改善箇所説明図

プロペラシャフトアッセンブリ

ロータリ・ブレード・カップリング断面図

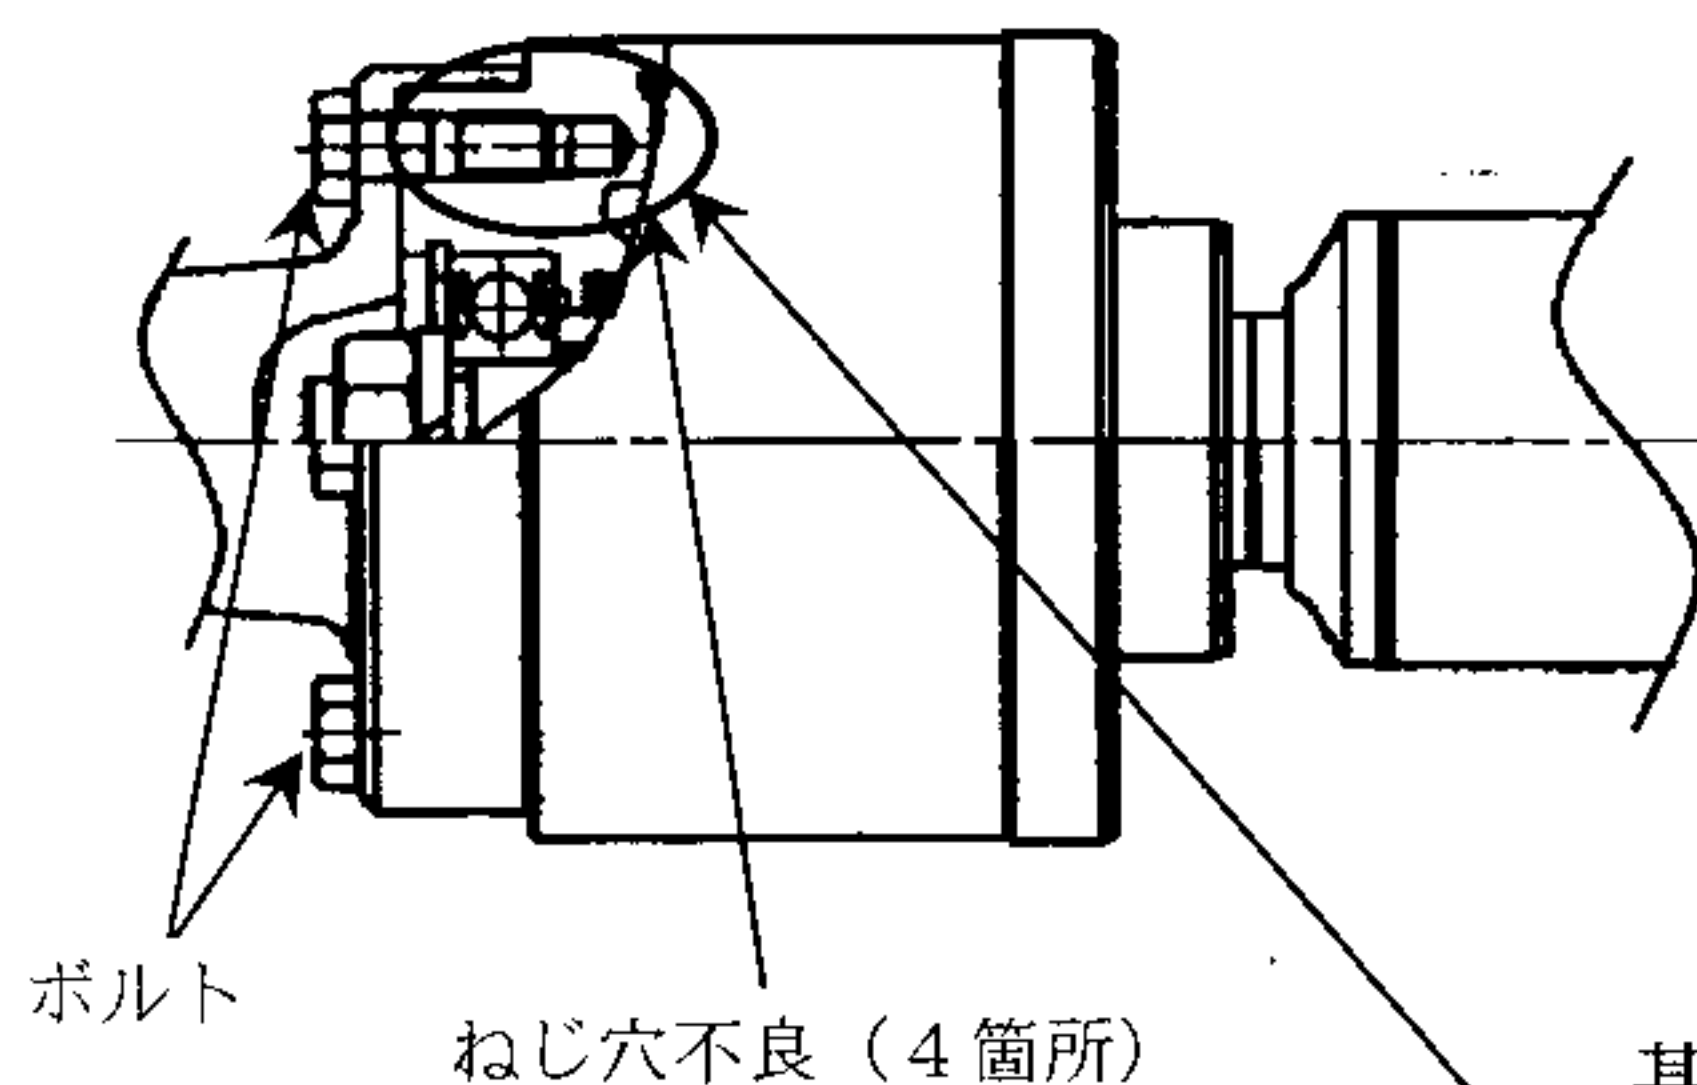
ねじ穴不良（4箇所）

基準不適合発生箇所

4輪駆動車の動力伝達装置において、プロペラシャフトの中間に取り付けられたロータリ・ブレード・カップリング（路面状態や走行状況に応じて駆動力を後輪に伝達する装置）の取り付けボルトのねじ穴に加工不良のものがあため、当該カップリングの取り付けボルトが弛んで異音が発生するものがあり、そのままの状態で使用を続けると、ボルトが脱落して当該カップリングとプロペラシャフトとの接合部が外れ、走行不能となるおそれがある。

全車両、プロペラシャフトアッセンブリを良品と交換する。
